MEMORANDO TÉCNICO MT-09

REFERENCIA: **INTERVENTORIA DISEÑOS CENTRO DE SALUD MAJAGUAL**

ASUNTO: Concepto acerca de los alzados y cortes del anteproyecto arquitectónico presentado al Ministerio de Salud y Protección Social (reducción y ajuste de espacios y áreas).

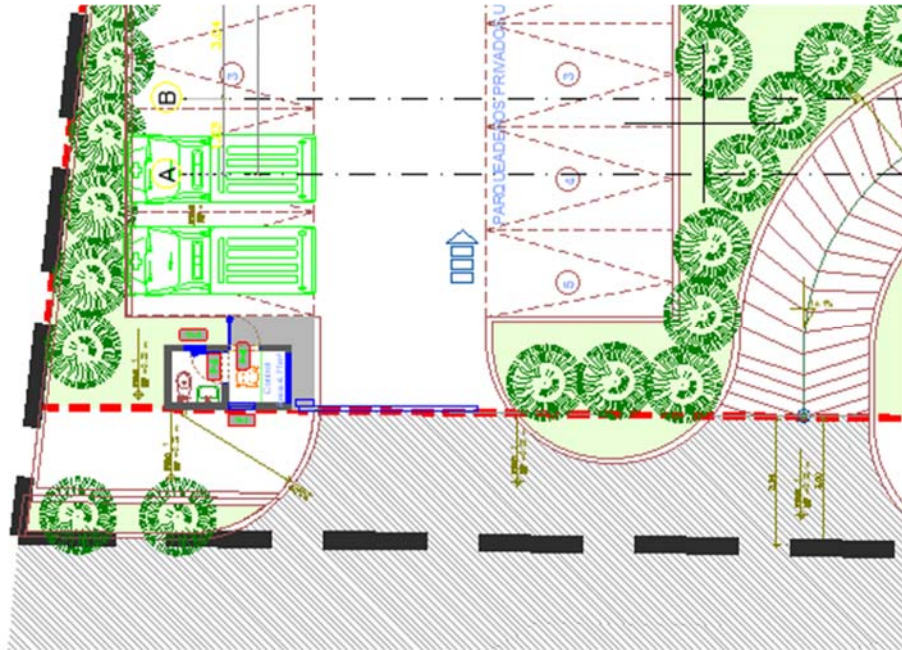
1. En la fachada principal no se incluye el dibujo de la caseta de vigilancia dibujada en planta.

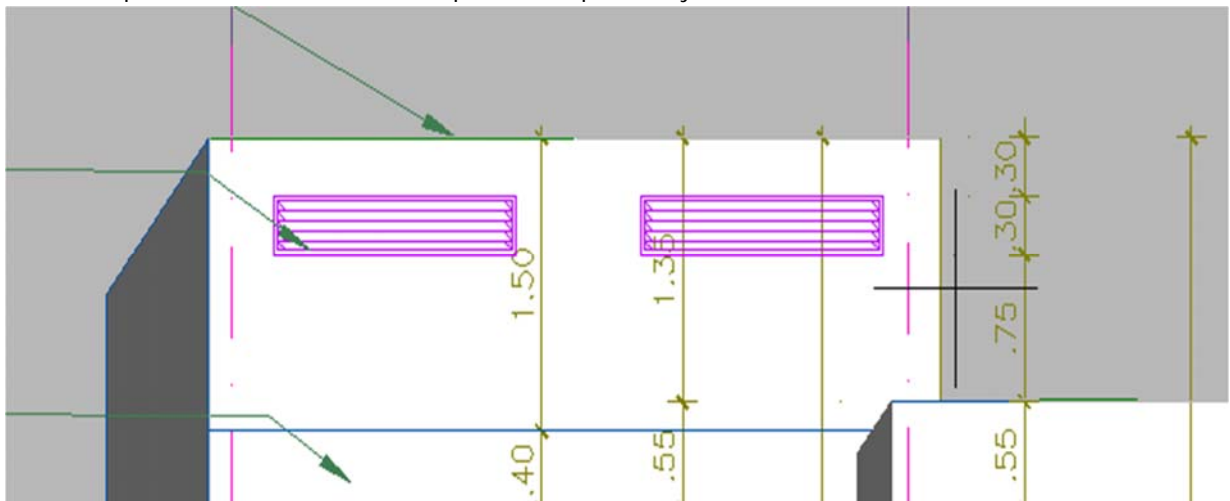
2. En todos los cortes y alzados se dibujan las rejillas de ventilación que se ubican entre la viga aérea y la cubierta. Estos elementos deben localizarse en una planta arquitectónica a la altura correspondiente, Esto con el fin de poderlas replantar y contabilizar en obra.

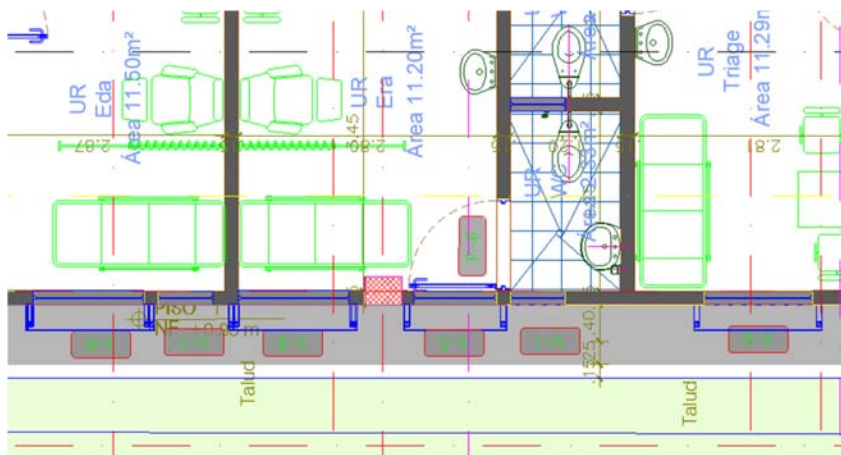
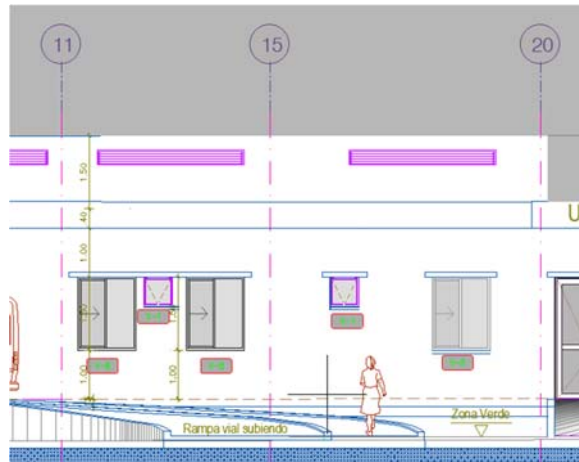
3. La ventana 5 de la imagen mostrada en la planta en color rojo no aparece dibujada en la fachada principal.

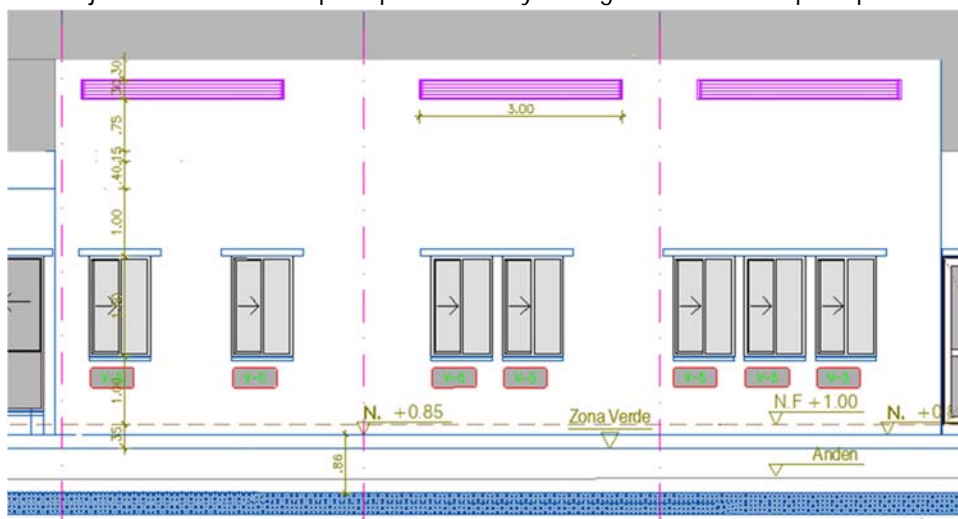
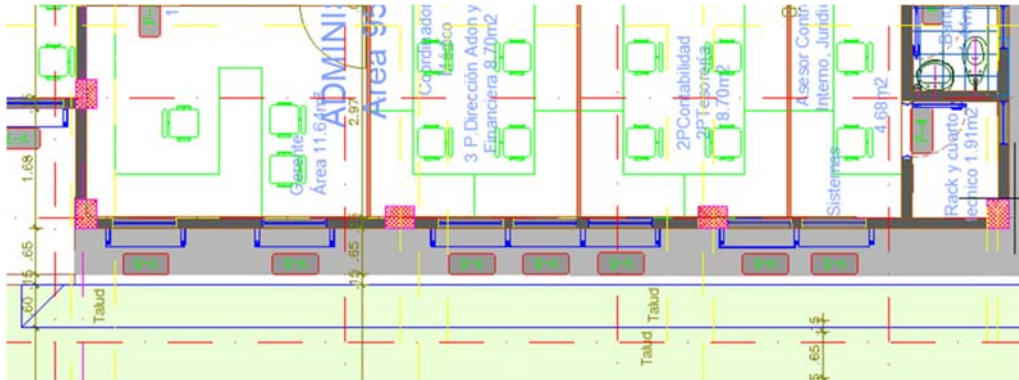
4. En el bloque de administración la distribución de las ventanas dibujadas en la planta no coincide con las dibujadas en la fachada principal. Revisar y corregir en la fachada principal.

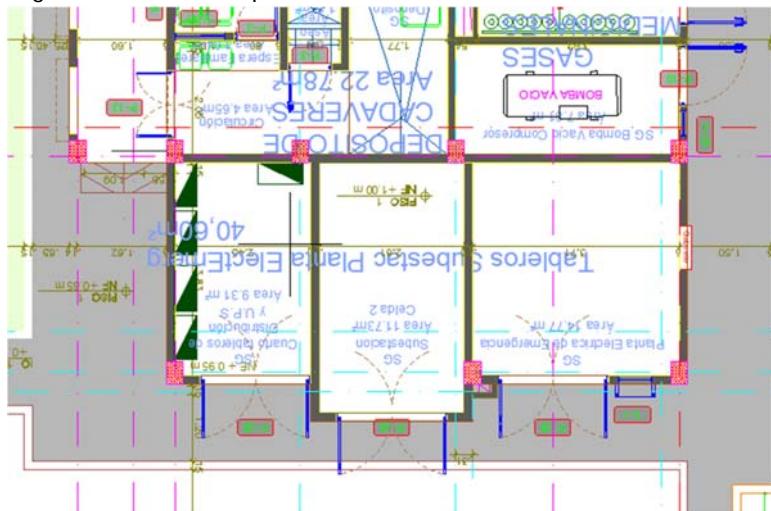
5. Revisar la ventana V-1 dibujada en planta frente a la puerta rejilla dibujada en la fachada norte. Revisar y corregir en donde corresponda.

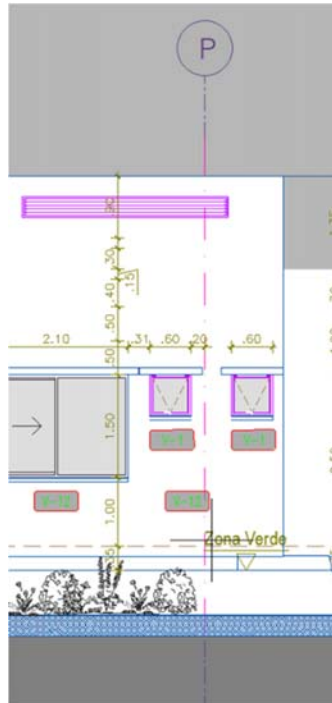
6. Eliminar la referencia de ventana V-12 que se encuentra dibujada en la fachada norte sobre el eje P
